# PONTE SULLO STRETTO DI MESSINA

## PROGETTO DEFINITIVO

<i>Area tematica</i>	STUDIO D'IMPATTO AMBIENTALE
<i>Ente emittente</i>	MINISTERO DELL'AMBIENTE E DELLA TUTELA DEL TERRITORIO E DEL MARE
<i>Autore dell'osservazione</i>	COMMISSIONE TECNICA VIA - VAS
<i>Riferimento richiesta</i>	INTEGRAZIONI ALLA RICHIESTA PROT. CTVA-2011-0004534 DEL 22/12/2011
<i>Titolo del documento</i>	RISPOSTA INTEGRAZIONE LATO CALABRIA ID 88

<b>Ponte sullo Stretto di Messina</b> <b>PROGETTO DEFINITIVO</b>					
RISPOSTA ID C088		<i>Codice</i> VIAC088_F1.doc	<table border="1" style="width: 100%; border-collapse: collapse;"> <thead> <tr> <th style="text-align: left;"><i>Rev</i></th> <th style="text-align: left;"><i>Data</i></th> </tr> </thead> <tbody> <tr> <td style="text-align: left;">F1</td> <td style="text-align: left;">30/05/2012</td> </tr> </tbody> </table>	<i>Rev</i>	<i>Data</i>	F1	30/05/2012
<i>Rev</i>	<i>Data</i>						
F1	30/05/2012

Figura 2.1 Mappa localizzazione del nuovo punto di monitoraggio

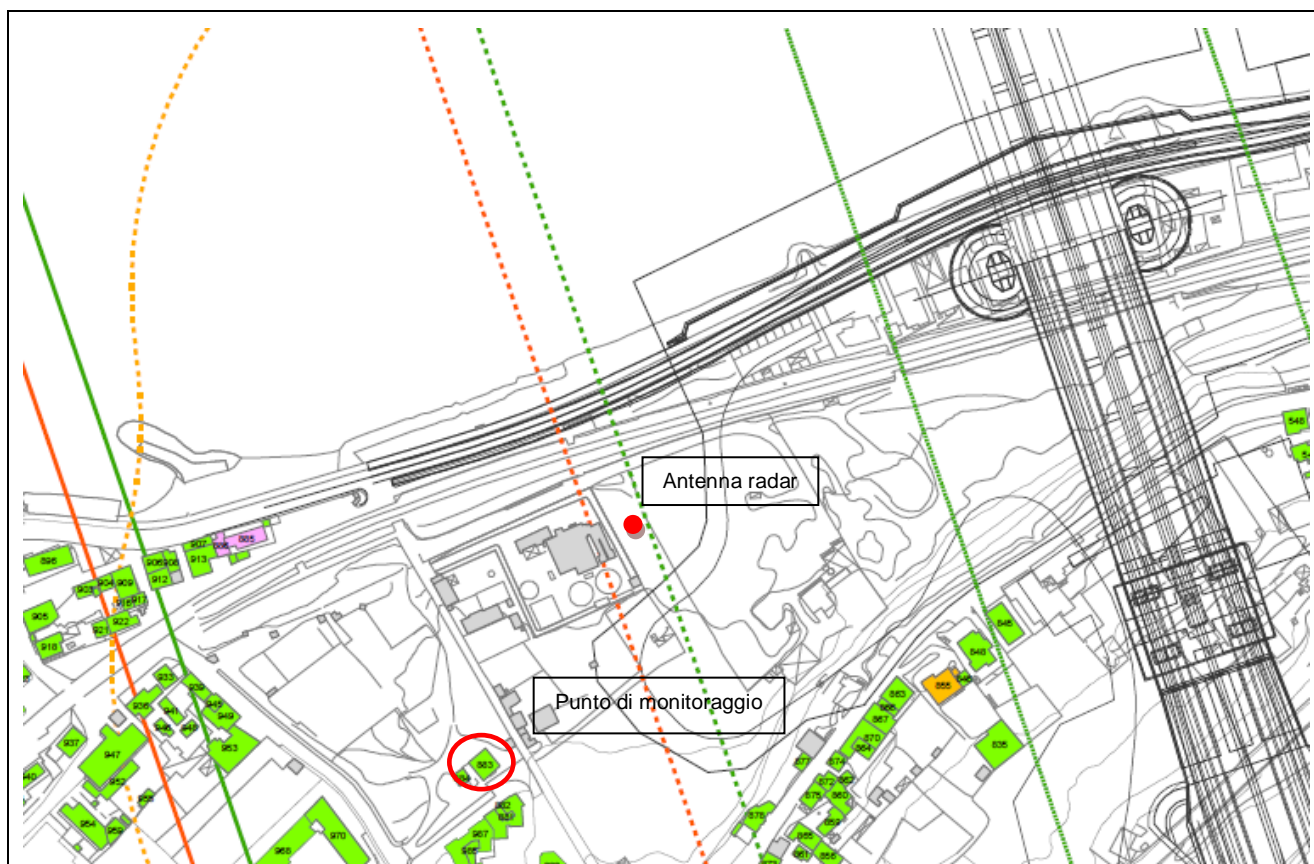
- b. *Scegliere i punti di monitoraggio delle emissioni delle sorgenti radar in corrispondenza dei ricettori più esposti ad entrambi i radar situati sul lato Calabria (Monitoraggio Ambientale doc. MA0051\_F0).*

Di seguito si riporta la localizzazione del punto di monitoraggio integrativo posto in prossimità del Radar sinistro del Ponte al fine di monitorare i ricettori più esposti ad entrambi i Radar situati in Calabria.

Figura 3.3/1 Planimetria

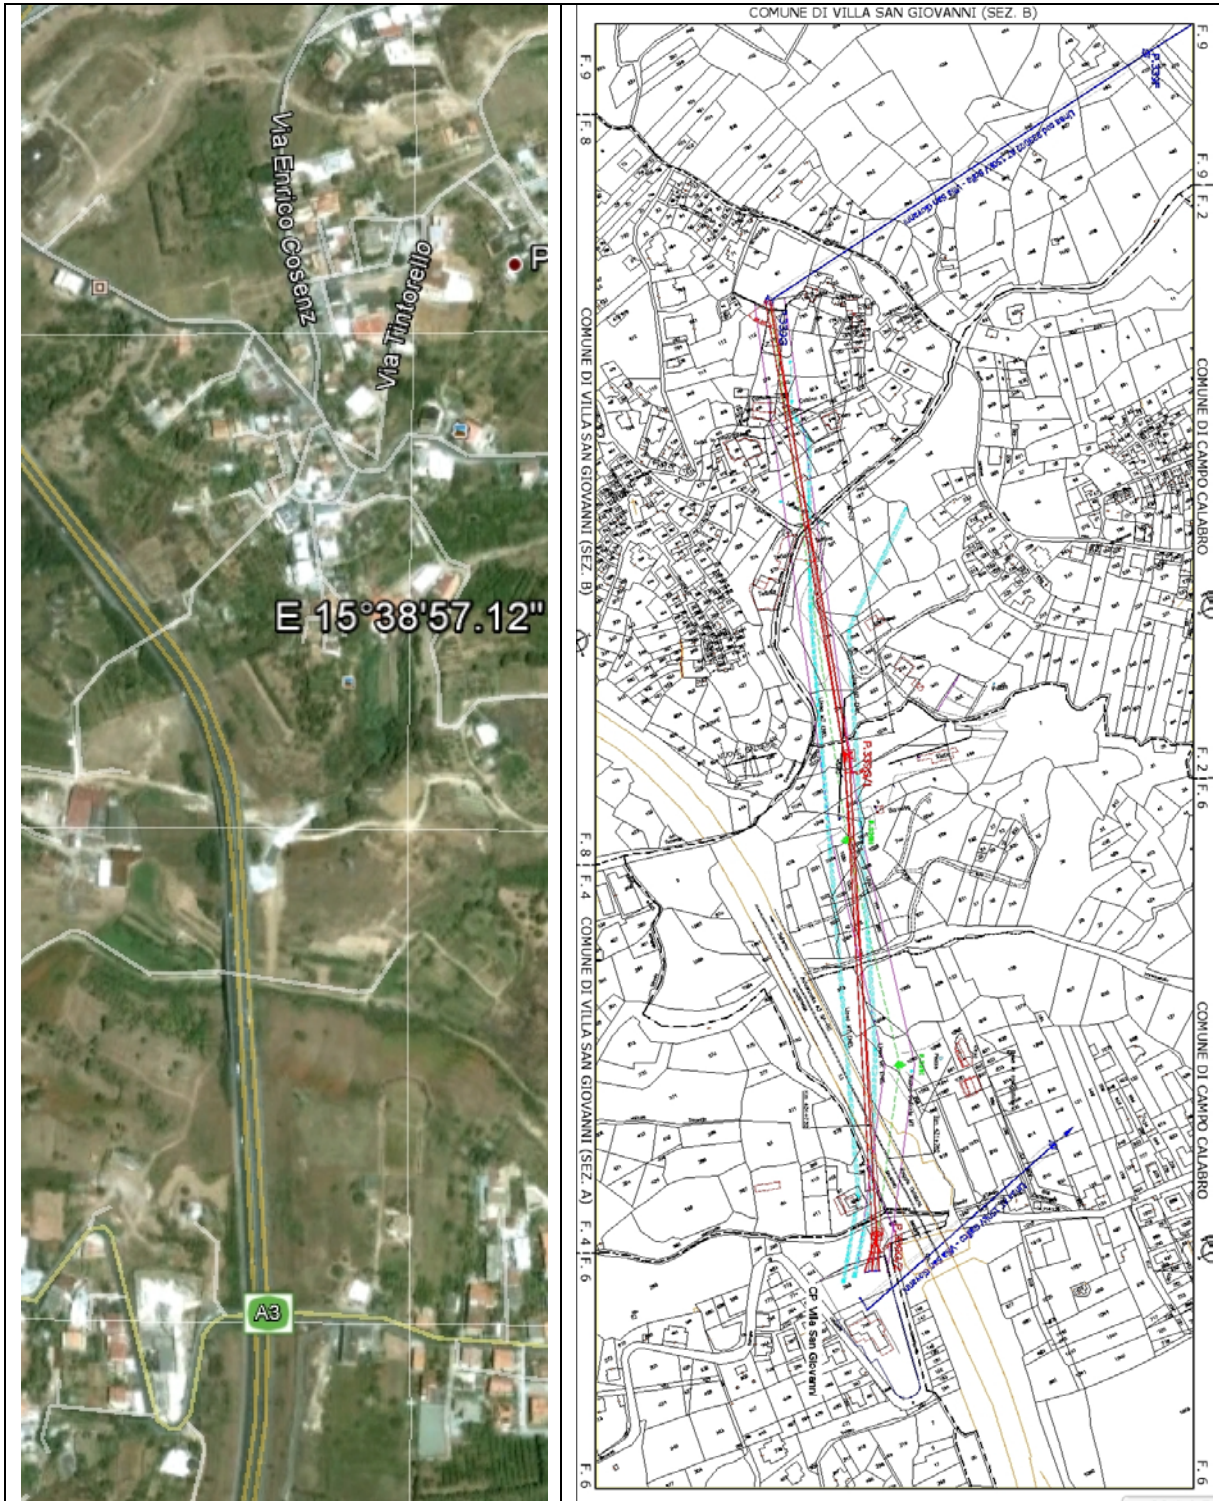
- c. *Fornire una valutazione d'impatto dei campi elettrici e magnetici a 50 Hz, in relazione agli spostamenti e/o adeguamenti (sia temporanei che definitivi) degli elettrodotti aerei esistenti (in particolare quelli ad alta e media tensione) interferenti l'opera in progetto, evidenziando e localizzando su planimetria eventuali ricettori ritenuti critici sotto il punto di vista dell'esposizione. Per tali ricettori, specie se interessati da spostamenti aerei definitivi, è necessario prevedere le necessarie azioni mitigative e valutare l'opportunità di monitorare i*

Il tracciato della variante (**Figura 3.3/1**) interesserà un tratto di lunghezza 0,82 km circa. L'interferenza oggetto di studio è individuata nel tratto di elettrodotto compreso tra la CP (Cabina Primaria) Villa San Giovanni ed il sostegno P339G dell'elettrodotto in esame.

- In blu la linea AT 150 kV esistente e che verrà mantenuta.
- In verde a tratteggio la linea AT 150 kV da smantellare
- In rosso a linea continua la linea AT 150 kV futura
